FAG Servis Bülteni

BPW Akslarda FAG SmartSET ile Önceden Greslenmiş Tekerlek Rulmanları

Aks üreticisi: BPW

Parça no.: 723 5007 10
723 5008 10
723 5009 10
723 5014 10

Şekil 2: BPW aksları için FAG SmartSET özellikli tekerlek rulmanı

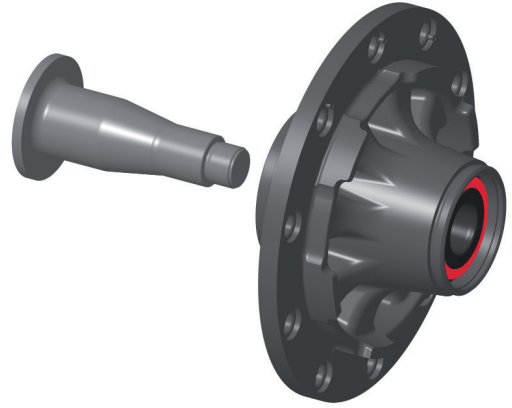
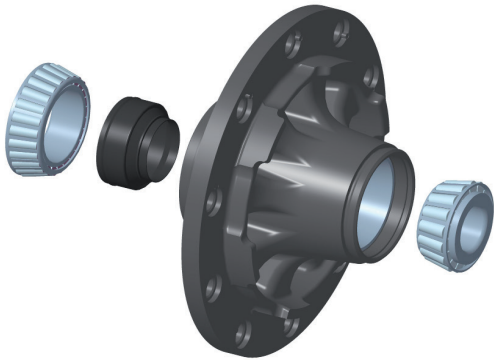
Tekerlek rulmanları için iyi bir servis ömrü sağlama konusu olduğunda yeterli miktarda ve doğru yağlayıcı uygulamak son derece önemlidir. Bu nedenle, BPW poryalarında (Şekil 1) yağlama sağlamak için bileşenin ortasına önceden takılmış gres hazneleri bulunur. Tekerlek poryalarındaki çalışmalarınızı tamamlarken, hem gres haznesini hem de tekerlek rulmanlarını temizlemeli ve yeni yağlayıcı eklemelisiniz.

Schaeffler Automotive Aftermarket artık BPW akslarındaki tekerlek rulmanlarını değiştirmek için alternatif bir onarım yöntemi sunmaktadır. Çözüm ise bir porya (Şekil 2) ve ön yağlanmış FAG SmartSet'tir.

FAG SmartSet kapalı bir ünite olduğundan, poryaya gres haznesi takılmamıştır.
